# LIGNE NOUVELLE PROVENCE COTE D'AZUR

PROCES-VERBAL DE SYNTHESE DE LA COMMISSION D'ENQUETE

## REPONSE DU MAITRE D'OUVRAGE AU PV DE SYNTHESE DE LA COMMISSION D'ENQUETE

VERSION F du 31/03/2022

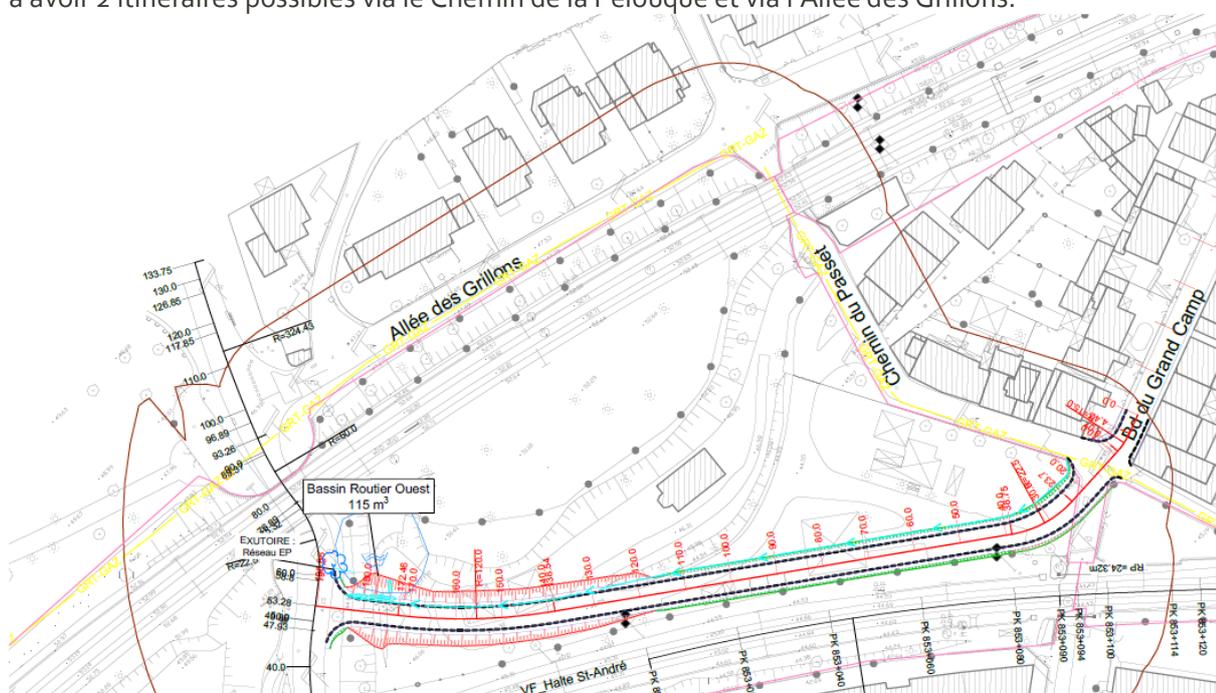
#### Question 43 : Le plan de circulation proposé par SNCF Réseau à la suite de la suppression des deux PN ne fait pas apparaître le rétablissement des conditions de circulation existantes. Le maître d'ouvrage peut-il fournir un plan de circulation précis : sens de circulation, gabarit autorisé, croisement des véhicules, ... ?

S'agissant du Passage à Niveau n°1, ce dernier est situé sur le Chemin du Passet, voie peu passante qui dessert un lotissement. Comme indiqué dans le Cahier Territorial présenté dans le dossier d'enquête publique, la concertation a montré qu'il était indispensable d'ouvrir un nouvel accès pour compenser la

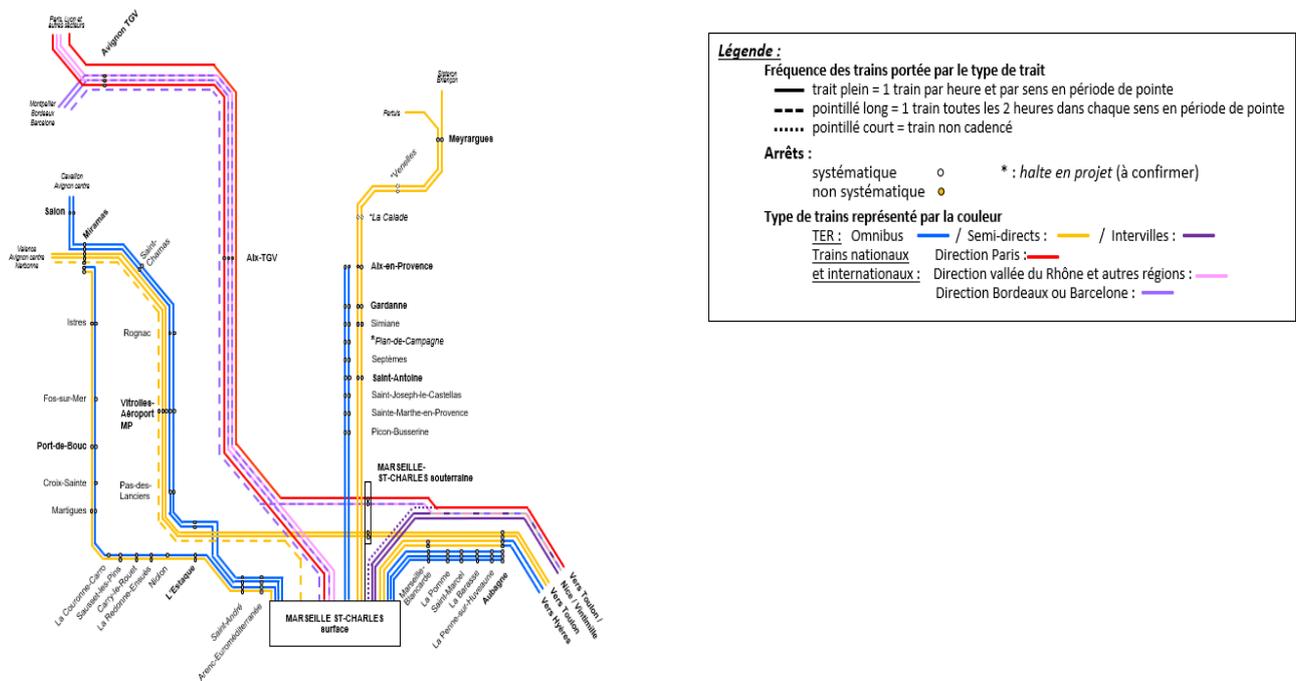
### Question 83 : La SNCF peut-elle s'engager sur la mise en place d'un suivi quotidien des travaux avec les habitants ?

Lors de la phase travaux une information spécifique sera mise en place, et une communication très régulière sur l'avancement des travaux et sur les contraintes liées au chantier (circulation...) sera mise en place avec les riverains.

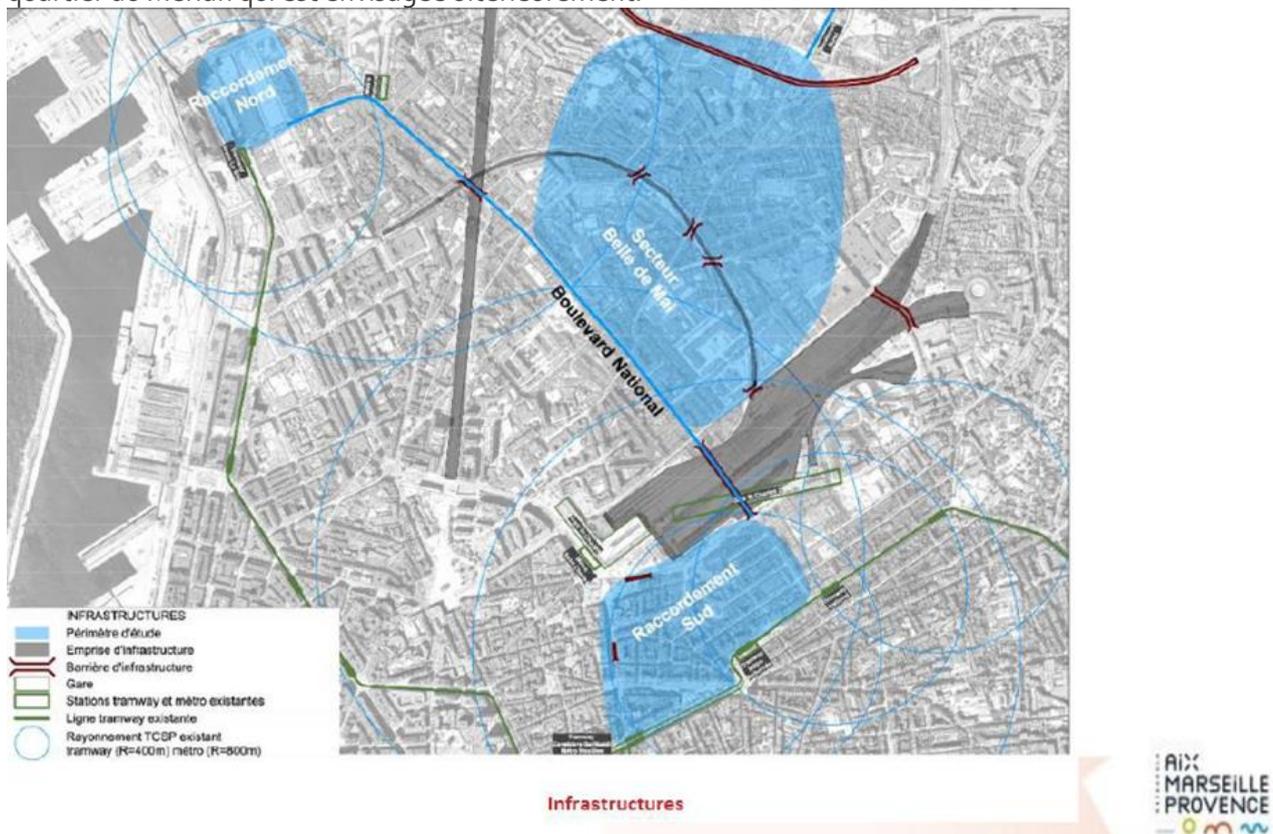
## Question 85 : Peut-on développer les transports collectifs vers Belle de Mai et Merlan ?

C'est ce que font conjointement AMP et la ville sous le pilotage d'AMP. La Métropole, soutenue par la Ville de Marseille porte le projet d'extension du tramway National - Belle de Mai, projet phare du plan « Marseille en Grand » qui participera au maillage de la desserte du centre-ville en desservant largement le secteur Belle de Mai, particulièrement dense en population.

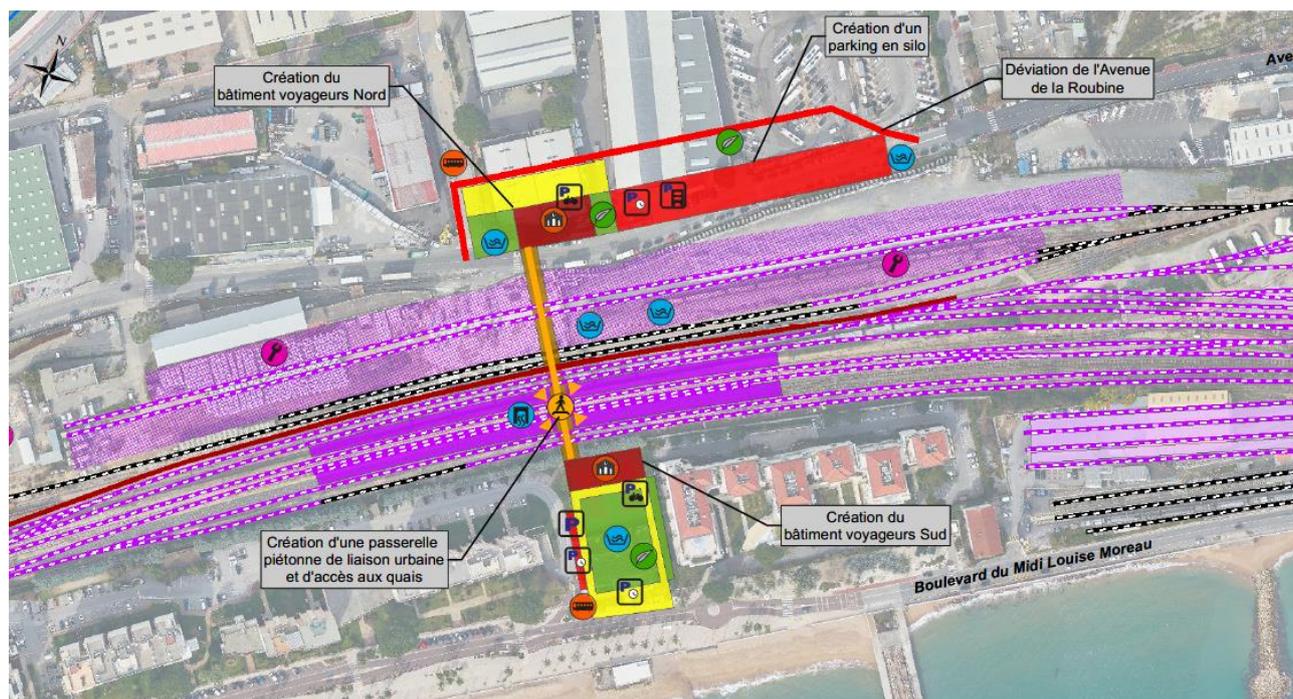
**Question 171 : La CCI 06 considère que les incidences de la réalisation de la nouvelle gare sur les activités existantes doivent apparaître clairement. Il est conclu que le projet n'a lui-même pas d'incidence significative. Cette approche nous paraît contestable d'autant plus que le projet urbain n'a pour l'heure pas fait l'objet d'une présentation détaillée au public mettant en lumière ses impacts précis sur les établissements du quartier**

Le Plan Général des Travaux de Cannes la Bocca, dans la pièce B2 (page 68) du dossier d'enquête d'utilité publique, permet d'avoir une vision générale des impacts sur le tissu urbain sur la base d'une représentation graphique.

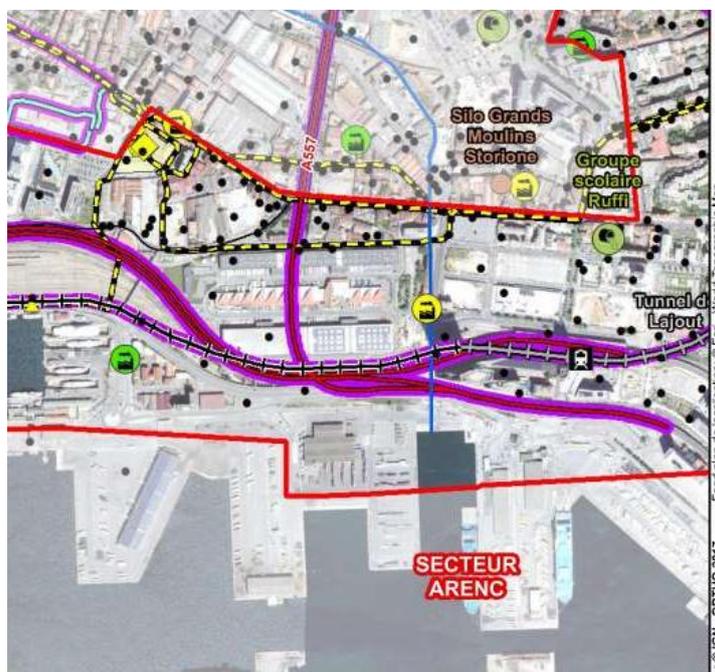
## Question 222 : Le dossier RTE a-t-il été pris en compte dans les phases préalables du projet ?

Une analyse des réseaux existants pour chaque opération a été menée, cf. cahiers territoriaux § 3-etat initial de l'environnement/§ 3.2.7 réseaux et servitude d'utilité publique. Les réseaux existants RTE font partie de cette analyse.
